Mission régionale d'autorité environnementale
ÎLE-DE-FRANCE

Avis délibéré
sur le projet de plan local d'urbanisme de Valenton (94)
à l'occasion de sa modification n°2

N°MRAe APPIF-2024-073
du 10/07/2024

Figure 5 : Création d'un sous-secteur UBb au sud-ouest du secteur de la Lutèce.

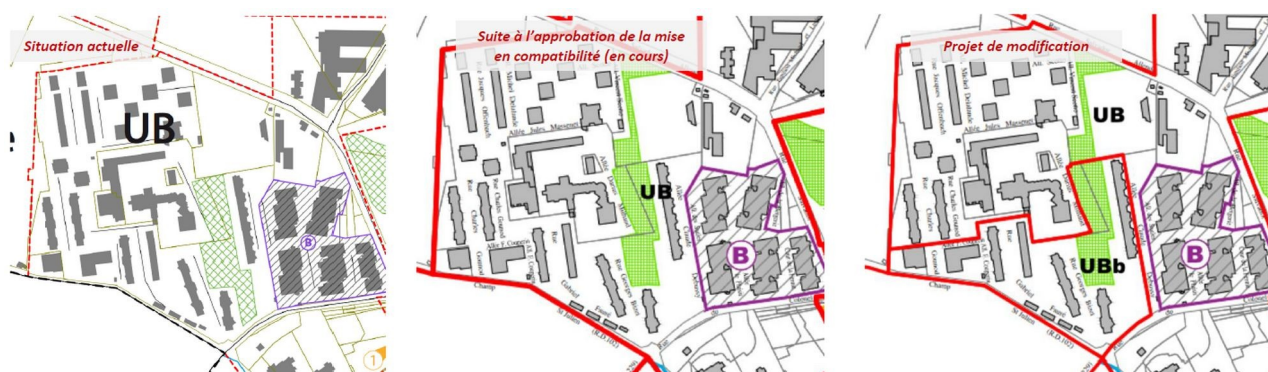
En outre, il est difficile d'apprécier la pertinence des scénarios retenus au regard du scénario au « fil de l'eau ». Le choix de densifier en particulier le sous-secteur UBb concerné par la présente modification, et donc d'augmenter la population dans un secteur exposé à des pollutions sonores et atmosphériques et/ou au risque d'inondation, n'est en effet pas justifié à la lumière de l'examen de l'ensemble des possibilités offertes à l'échelle communale.

Figure 6 : Continuité d'espaces verts urbains traversant le quartier de la Lutèce - Source Géoportail avec annotations MRAe

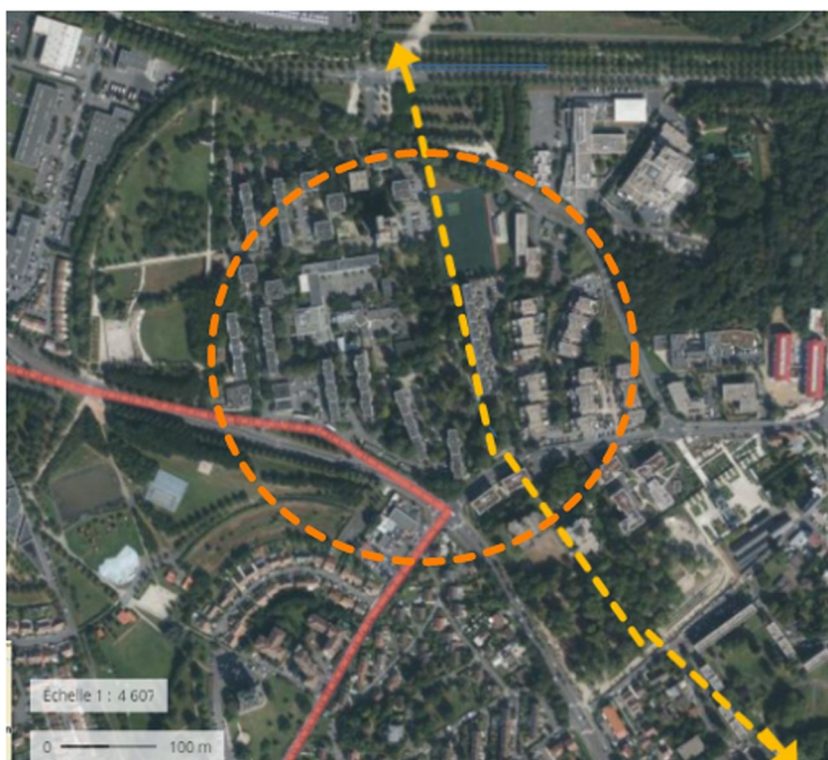
Par sa morphologie urbaine et son inscription dans un ensemble plus général d'espaces verts urbains dans son périmètre plus ou moins immédiat, le quartier de la Lutèce est un maillon important de la trame verte à l'échelle de la commune (figure 6). Une OAP thématique générale ou, à défaut, des orientations spécifiques intégrées dans l'OAP sectorielle, conformément à l'article L. 151-6-2 du code de l'urbanisme, contribuerait à définir, à l'échelle communale et au-delà, les fonctionnalités à préserver et à restaurer au sein du quartier dans le cadre d'une stratégie de renforcement de la trame verte et par voie

(2) L'Autorité environnementale recommande de définir, conformément à l'article L. 151-6-1 du code de l'urbanisme, une OAP relative à la trame verte urbaine à l'échelle communale, voire au-delà, préservant le caractère essentiel du quartier de la Lutèce comme maillon essentiel de cette trame.

Figure 9 : localisation et typologie des logements prévus dans le secteur Ubb – la hauteur maximale autorisée, qui était de 15 m à l'égout du toit ou acrotère et 18 m au faitage passe à 26 m (soit de R+4 à R+7) pour démolir 290 logements anciens et construire 340 logements neufs

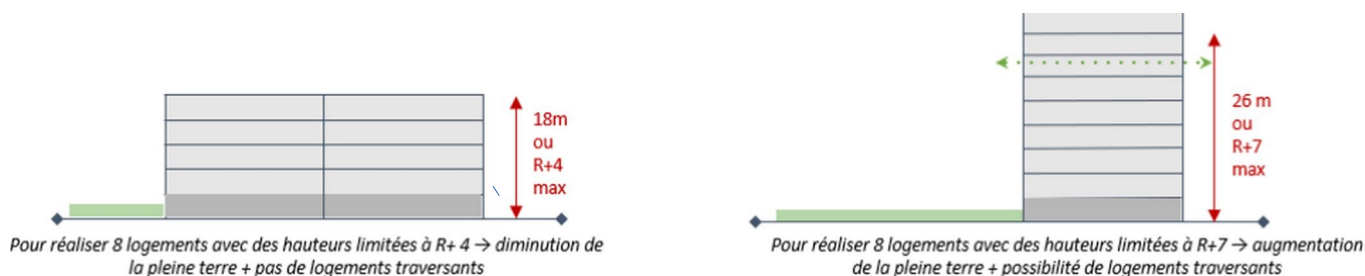
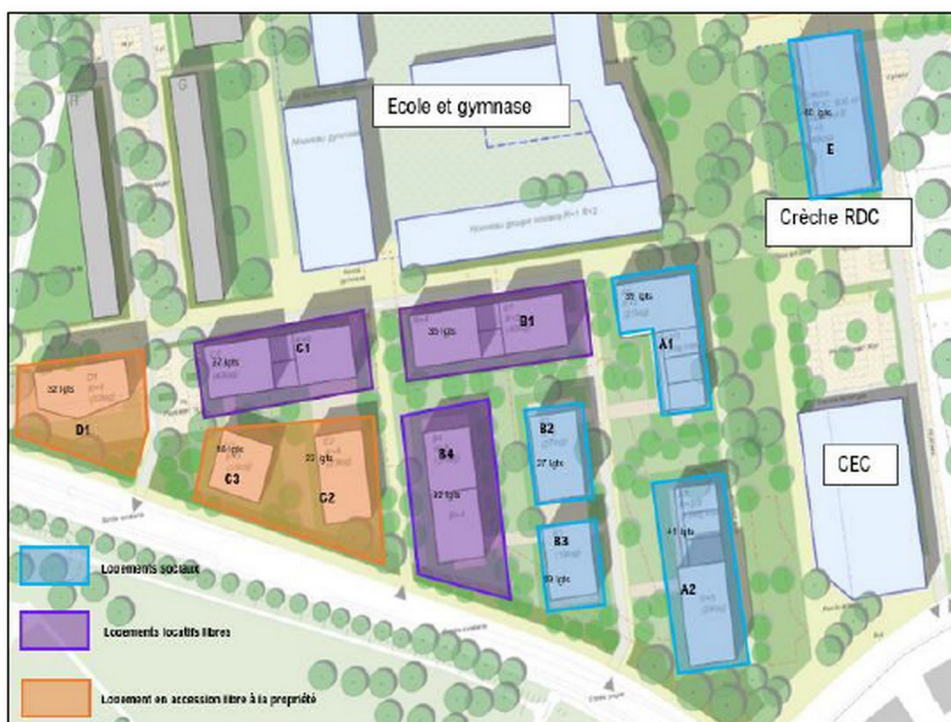
L'augmentation des hauteurs permises en zone Ubb (+ 8 m) (figure 7) aura pour conséquence une émergence relativement importante dans le paysage immédiat, voire plus éloigné, du secteur. Sans le démontrer, l'évaluation environnementale estime que la modification du PLU n'aura pas d'incidence à cet égard (p. 87).

(3) L'Autorité environnementale recommande d'évaluer les incidences potentielles de l'augmentation des hauteurs en zone Ubb sur le paysage et de prévoir, le cas échéant, des dispositions permettant de les éviter ou de les réduire.

Figure 11 : Bruit cumulé (trafic routier et aérien) sur la parcelle AD 581
Source : Bruitparif, 2022.

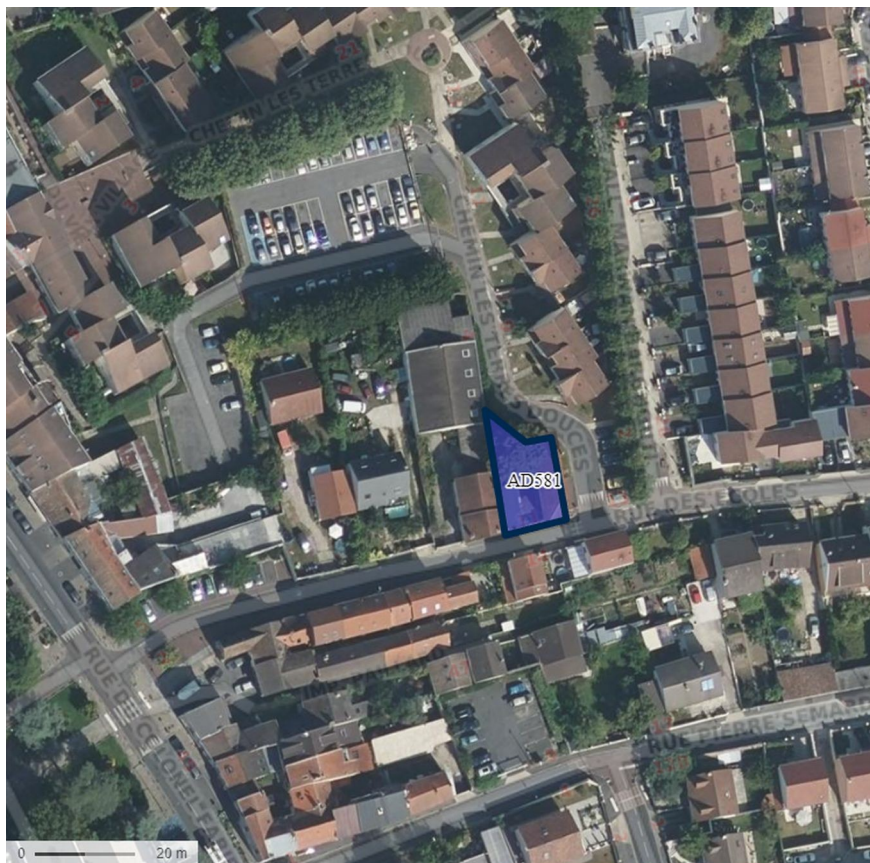
La parcelle AD 581 est située à environ 100 m de la limite du périmètre de la zone C du plan d'exposition au bruit (PEB) de l'aérodrome Paris-Orly. Les niveaux sonores estimés par Bruitparif sur ce secteur sont élevés (figure 11) : entre 60 et 65 dB Lden, soit des niveaux très supérieurs aux valeurs de référence à partir desquelles une incidence néfaste sur la santé humaine est documentée pour l'Organisation mondiale de la santé (OMS) (soit 45 dB Lden pour le bruit aérien).

L'exposition des populations au bruit aérien est ignorée dans l'évaluation environnementale, s'agissant de la parcelle AD 581, puisque seul le bruit routier est pris en compte (EE, p. 74). L'analyse des incidences potentielles de la modification du PLU conclut quant à elle sur l'absence d'augmentation de la population exposée aux pollutions sonores et donc à l'absence de nécessité de prévoir des dispositions pour les éviter ou les réduire (EE, p. 88).

Or, l'augmentation de 17 % du nombre de logements sur le secteur UBb entraînera potentiellement une hausse de la population d'environ 260 personnes⁶. Le nombre de logements sur la parcelle AD 581 n'est pas indiqué, mais en tout état de cause, les règles relatives à l'emprise au sol et aux hauteurs de la zone UAa autorisent une densité supérieure à celle de la zone UCa (emprise au sol limitée à 40 % en UCa, non spécifiée en UAa ; hauteurs limitées à 7 à 10 m de hauteur en UCa contre 10 à 13 m en UAa).

Il est donc erroné d'affirmer que la modification n'entraînera pas une augmentation de la population exposée aux nuisances.

- compléter l'analyse de l'état initial de l'environnement par des modélisations des niveaux sonores, y compris concernant le bruit aérien, sur la parcelle AD 581 ;
- prévoir des orientations d'aménagement précises et renforcer le règlement par des prescriptions de nature à éviter et à défaut réduire l'exposition des populations au bruit, y compris fenêtres ouvertes et dans les espaces extérieurs en visant le respect des valeurs retenues par l'Organisation mondiale de la santé pour caractériser le niveau de bruit au-delà duquel la pollution sonore a un effet néfaste sur la santé.
